工程指示 / 要求簡箋(E.I.)

工程指示編號：EI / 2078 / 20

工程名稱：觀塘裕民坊

工程項目：幕牆 隔音窗用拉手叉(2026-001A,18mm 高款)

此款
拉手叉

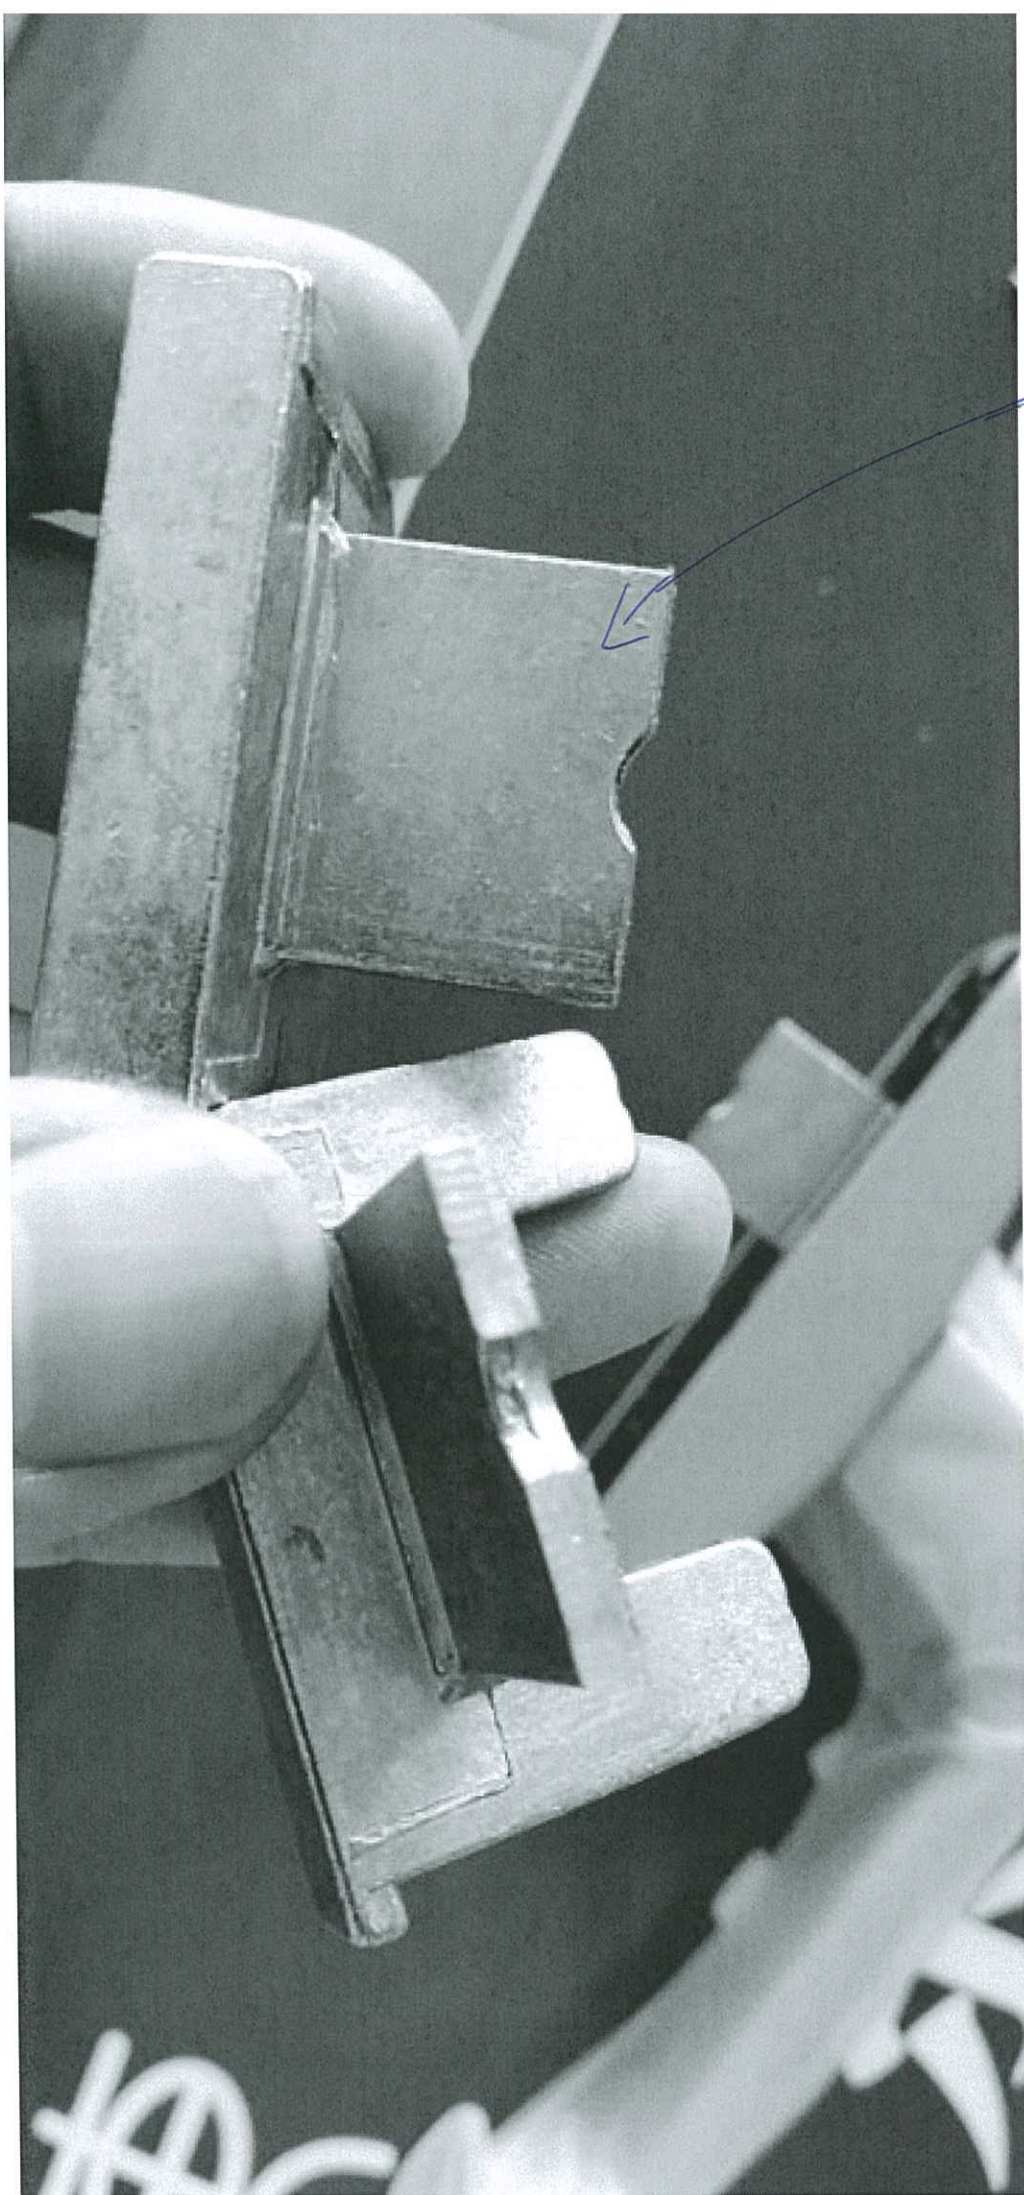
按 EI1996 及 EI2031，因隔音窗拉手叉有變形問題，需要加固

EI2031 廠回覆未能加工，改訂購無 U 坑款拉手叉

請按相片樣板(輝哥通知為 2026-001A, 18mm 高款)，按 BM 數量訂購

廠隔音窗需改用此拉手叉

序號	修改標示	配件圖號	物料編號	配件名稱	顏色/材質	實用	後備	總數	單位	備注
1			2026-001A	拉手叉(高18mm)		160	10	170	枚	隔音窗用加固拉手叉(按相片樣板為準)
2										
3										
4										
5
